**Objet : Projet d'extension du Parc des Palmiers - Réponses à l'avis délibéré du 12 mai 2020
par la Mission Régionale d'Autorité Environnementale de la Réunion**
P.J : Dossier annexe

**Objet : Réponses à l'avis délibéré N° 2020APREU4 adopté à la séance du 12 mai 2020 par la mission régionale d'autorité environnementale de la Réunion.
Réponses sur le projet d'extension du Parc des Palmiers de la commune du Tampon.**

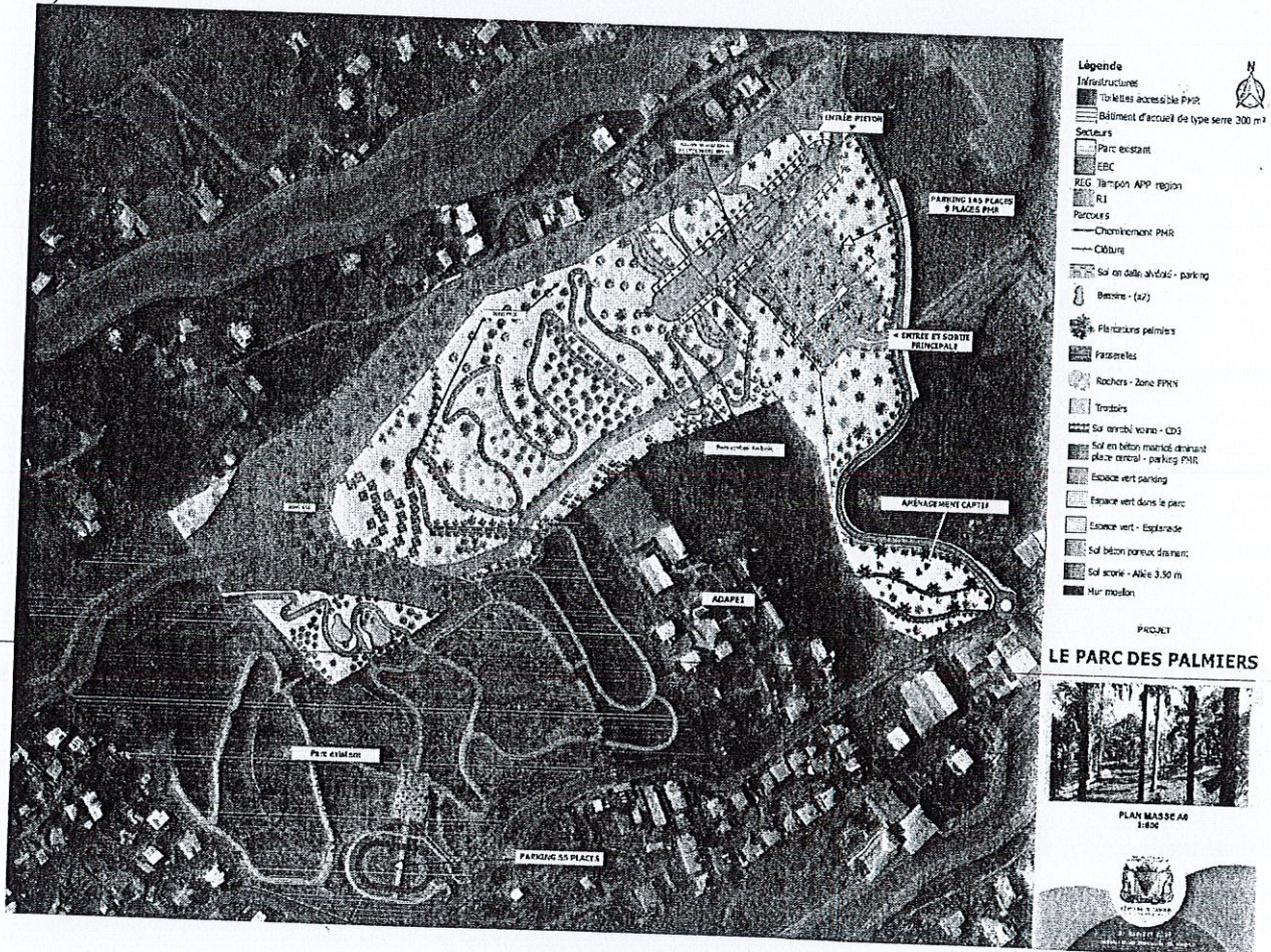
- 3) Compléter la description des aménagements hydrauliques envisagés dans le cadre de la mesure MC2 et présenter le comportement de la ravine Gale en fonction des niveaux de crues afin de pouvoir conforter la sécurité du public et justifier l'absence d'aggravation du risque inondation susceptible d'être engendré par le projet

Le projet d'aménagement de l'extension du Parc des Palmiers prévoit une imperméabilisation de 2000m² et une augmentation du débit ruisselé entre l'état initial (avant réalisation du projet) et l'état après projet de l'ordre de 30m³.

- 4) Plan d'aménagement où se situe la partie de la noue paysagère floquée en orange sur la partie du Parc, au niveau de l'entrée le long de l'esplanade un réseau de canalisation enterrée a été prévue.
